**Raspuns la adresa nr. 1851670/15.06.2020 – MUNTEANU RALUCA inregistrata de Primaria Municipiului Bucuresti:**

S.C. H VICTORIA STIRBEI GALLERIES S.R.L. are calitatea de proprietar al imobilului situat in Calea Victoriei nr. 107, Sector 1, Municipiul Bucuresti, unde se doreste realizarea COMPLEXULUI MULTIFUNCTIONAL „PALATUL STIRBEI”- compus din cladiri noi cu functiuni de birouri, spatii comerciale si alimentatie publica, spatii expozitionale, de relaxare. Proiectul propune si punerea in valoare a Palatului Stirbei si reconstructia fostelor grajduri, anexe ale palatului. Terenul ce face obiectul P.U.Z.-ului, este amplasat in partea centrala a Municipiului Bucuresti, delimitat de Calea Victoriei la nord-est, Str. Banului la sud-est si Str. General Budisteanu la sud-vest. Pe teren se afla Palatul Stirbei, incadrat in Lista monumentelor istorice actualizata in 2015 la pozitia 2204B-II-m-A-19860 una dintre cele mai semnificative cladiri istorice din Bucuresti, cu o ridicata valoare arhitecturala, istorica si memoriala.

**Recent, Primăria Municipiului București a pus în dezbatere publică pentru faza de intenție de elaborare Planul urbanistic zonal "Construire complex multifuncțional P

Sursa: [www.pmb.ro](http://www.pmb.ro) - Extras Registrul spatilor verzi

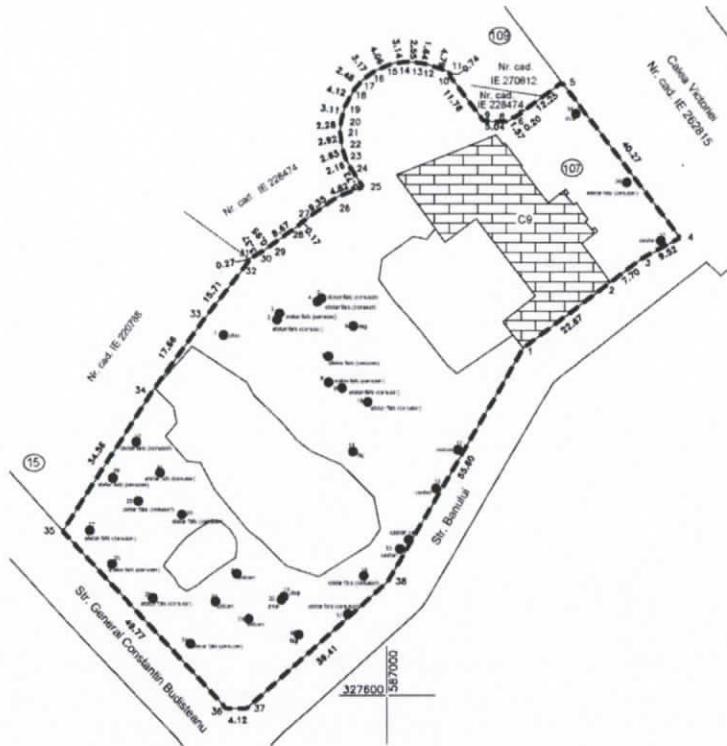
**Impreună cu anexele de pe str. Constantin Budăsteianu, declasate și demolate în 2007-2008, grădina a fost parte din viața palatului și din substanța sa istorică.**

**Dacă se dorește cu adevărat o ”restituție”, ea trebuie să înceapă cu refacerea grădinii Palatului Șirbei, element originar și esențial al monumentului.**

In prezent, conform planului atasat, pe teren sunt in marea majoritate arbori fara valoare dendrologica, otetar fals - cenușer cu diametru intre 6 -20 cm dar si salcami si castani, intr-un numar redus. Mentionam ca arborii si arbustii mentionati mai sus nu sunt cuprinsi in *Lista arborilor si arbustilor ocrotiti de pe raza Municipiului Bucuresti*.

In plus, la nivelul municipiului Bucuresti sunt inventariate spatiiile verzi publice si arborii ce sunt necesar a fi ocrotiti ca parte a domeniului public al statului si masuri de protejare sunt la momentul actual reglementate doar pentru spatii verzi ale statului. Terenul care este in dezbatere publica este proprietate privata. Pentru amplasamentul studiat, se demonstreaza inca o data calitatea privata a amplasamentului, fiind identificati doar arbori perimetrali amplasamentului, dar fara valoare dendrologica, ce pot fi supusi normelor legale pentru a da posibilitatea cosbtruirii investitiei.

La nivel de PUZ a fost obtinut avizul favorabil emis de catre Agentia de Mediu al Municipiului Bucuresti prin care s-a impus o suprafata de spatiu verde minima necesara de amenajat pe teren, fapt pe care proiectul in vigoare il respecta.

Avand in vedere cele mentionate mai sus, consideram ca la momentul actual spatiul cu vegetatie spontana de pe terenul privat nu poate fi considerat o gradina in adevaratul sens al cuvantului intrucat nu este amenajat si nu este nici public asa cum prevede legislatia si orice necesitate a proiectului de a defriza din arbori se va face cu respectarea HCGMB nr. 304 din 2009 Norme de protectie a spatilor verzi pe teritoriul Municipiului Bucuresti si a avizelor mentionate in cuprinsul lor, la faza post autorizare. Conform legislatiei in vigoare mentionata mai sus, se pot obtine avize pentru defrisare, toaletare, reduceri si regenerari de coronament, transplantare, amenajare si reamenajare de spatii verzi, astfel incat pentru orice decizie luata in baza avizelor obtinute se va avea in vedere compensarea oricarui arbore disparut.

Sursa: ridicare topografica ortofoto

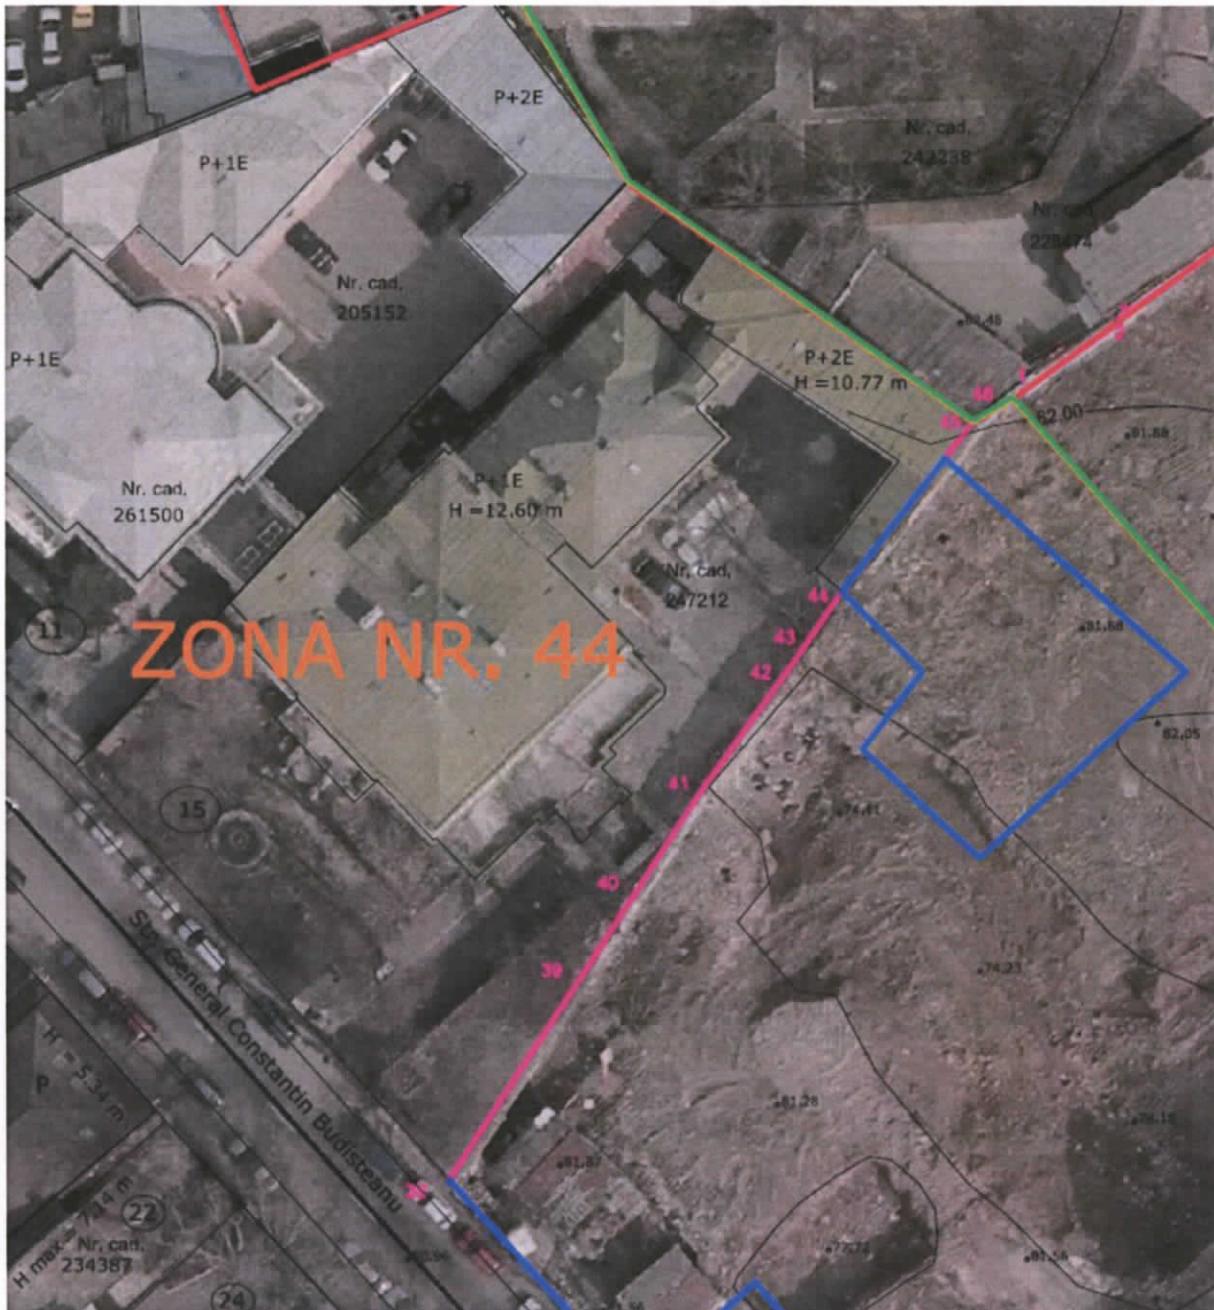
**Parcela pe care este amplasat Palatul Stirbei se învecinează în partea din spate (11), pe strada General Constantin Budișteanu, un ansamblu de arhitectură clasat monument istoric de grupa B (nr. 514 în Lista Monumentelor Istorice din 2015, cod B-II-a-B-18235), cu nu mai puțin de 4 imobile clasate și individual ca monumente: nr. 15 (casa Crissoveloni-Cantacuzino), nr. 20 (casa General Constantin Budișteanu), nr. 28 și nr. 28 bis.**

**Pentru păstrarea caracteristicilor și confortului de locuire de pe strada General Constantin Budișteanu (zonă dominant rezidențială, cu regim jos de înălțime și prezență importantă a arborilor), orice nouă clădire trebuie retrasă consistent și limitată la un regim de înălțime**

**similar celui al vecinătății imediate. Același regim trebuie avut în vedere și pe latura de nord a terenului, pentru o relație compatibilă cu casa Crissoveloni-Cantacuzino.**

Conform planului de Reglementari urbanistice se propune o retragere de la aliniamentul strazii General Constantin Budisteanu de 8,15 m. In ceea ce priveste regimul de inaltime propus pentru noul ansamblu multifunctional propus, acesta a fost reglementat prin avize succesive, in special emise de catre Ministerul Culturii si A.A.C.R. Pentru investitia propusa s-a obtinut pentru P.U.Z. Avizul Ministerului Culturii-Directia Patrimoniu Cultural nr. 203/Z/24.10.2013, Avizul Ministerul Culturii si Identitatii Nationale nr. 278/Z/2017 privind delimitarea zonei de protectie a monumentului istoric si Avizul Ministerul Culturii nr. 131/M/17.07.13 privind restitutia fostelor grajduri, dar si avizul AACR nr. 1462/97 din 06.02.2020. Prin avizul Ministerului Culturii nr. 203/Z/24.10.2013 din punct de vedere volumetric se permite construirea unui ansamblu multifunctional format dintr-un corp de /cladire (ecran, cu arhitectura neutra) cu inaltime maxima=34.45 m retras fata de palatul Stirbei la o distanta aproximativa de 17m, volum unit de palat printre-un corp de sticla (atrium) la scara palatului. Volumele coboara in trepte, raportandu-se la vecinatatile imediate, cu Hmax spre Str. Banului = 21.50 m si si Hmax variabil = 17.50-21.50 m spre Str. Budisteanu.

Volumetria propusa respecta cerintele si incadrarea in volumetria contextului vecin intrucat spre Calea Victoriei, actualele cladiri din frontul principal au inalimi variabile intre 28,00 m si 36,90m, conform imaginii de mai jos, cu Regim de inaltime cuprins intre P+7Etaje si P+9Etaje+Etaj tehnici. Ecranul avizat de Ministerul Culturii se aliniaza la aceste inalimi, a.i. inaltimea maxima propusa de 34,45m se inacadreaza in peisaj.
